東通原子力発電所1号炉審査資料	
資料番号	A1-CA-0109(改1)
提出年月日	2022年8月1日

# 東通原子力発電所 津波の評価について (コメント回答)

2022年8月1日  
東北電力株式会社

## 審査会合におけるコメント

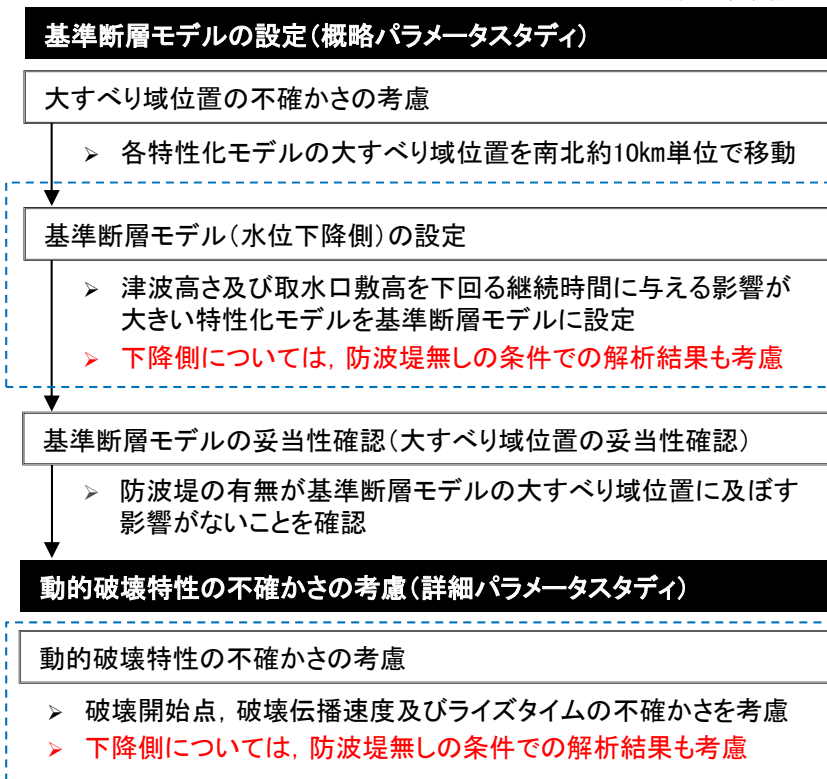
No.	コメント時期	コメント内容
S213	2022年1月28日 第1027回審査会合	水位下降側評価決定ケースの選定について、最大水位下降量を示す波源と補機冷却海水系取水口敷高を下回る時間が最長となる波源は同一にならない場合があることを考慮し、取水口敷高を下回る時間についても整理し、説明すること。

### ■水位下降側の評価方法 <本資料 第I章 第1節 第1.4項, 第1.5項> <補足説明資料 第七章 第5節>

- ・ 発電所に来襲する津波特性及び発電所の立地的特徴を踏まえ、水位下降側の評価に与える影響が大きい十勝沖・根室沖から岩手県沖北部の運動型地震を対象に、水位下降量及び補機冷却系取水口敷高を下回る継続時間の両面から評価した。
- ・ 水位下降側の評価は防波堤の有無の影響が大きいことを踏まえ、基準断層モデル(概略パラメータスタディ)及び詳細パラメータスタディの決定ケースは、防波堤無しの場合の解析結果も考慮して選定した。

### 【地震以外に起因する津波】 日高舟状海盆の海底地すべり(浦河沖の海底地すべり)(二層流モデル)

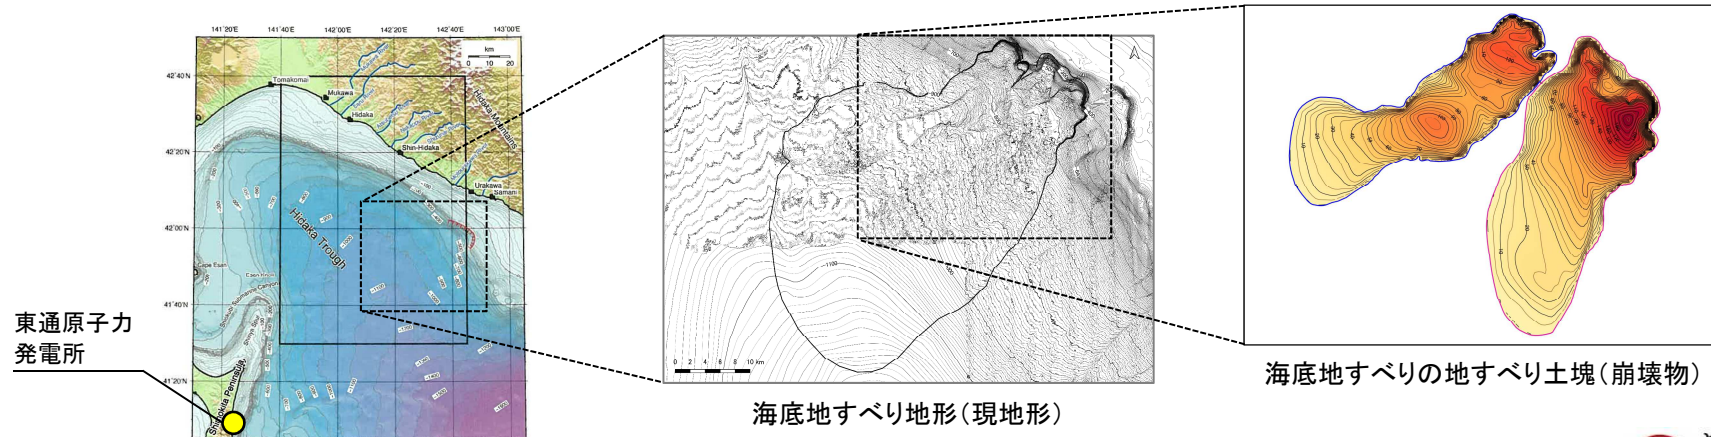
No.	コメント時期	コメント内容
S210	2022年1月28日 第1027回審査会合	地震に起因する津波と地震以外に起因する津波の組み合わせ対象とする波源の選定根拠を資料に明記すること。

### ■評価対象とする津波波源 <本資料 第三章 第1節>

- 各津波発生要因の最大水位上昇量, 最大水位下降量及び補機冷却海水系取水口敷高を下回る継続時間の決定ケースを対象とした。

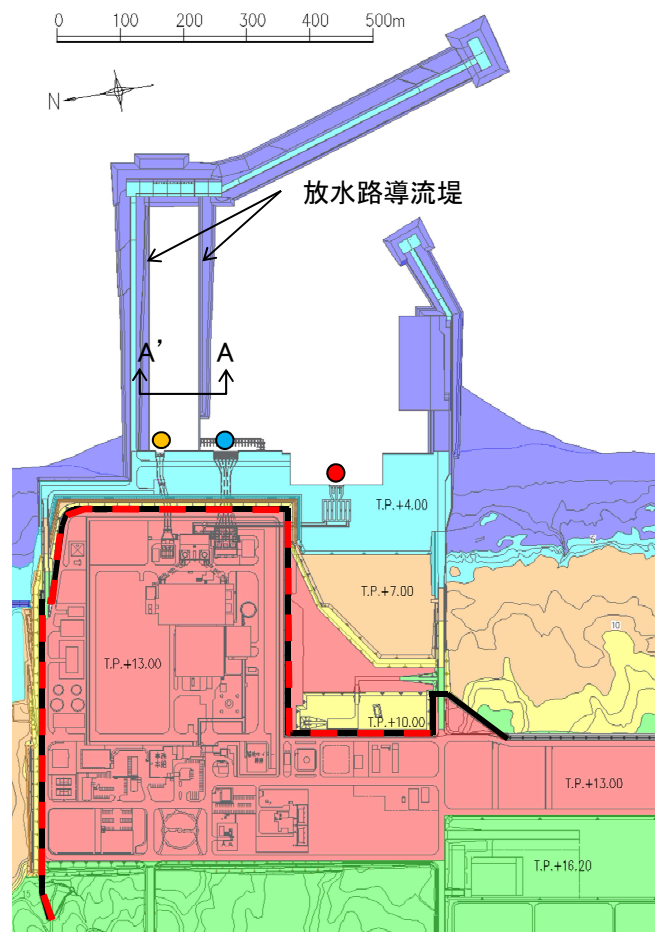
No.	コメント時期	コメント内容
S211	2022年1月28日 第1027回審査会合	連動型地震と日高舟状海盆の海底地すべりの組み合わせ時間を検討する評価地点について、補機冷却海水系取水口前面以外の評価地点も追加すること。

#### ■津波水位の評価位置:放水路護岸前面

- ・ 放水路護岸前面は、耐震重要施設等が設置された敷地(T.P.+13.0m)への流入経路になることから、水位上昇側の評価位置として設定。
- ・ 放水路護岸前面は高さT.P.+3.1mの放水路導流堤内に位置するため、放水路導流堤を越波しない限り、津波は到達しない。
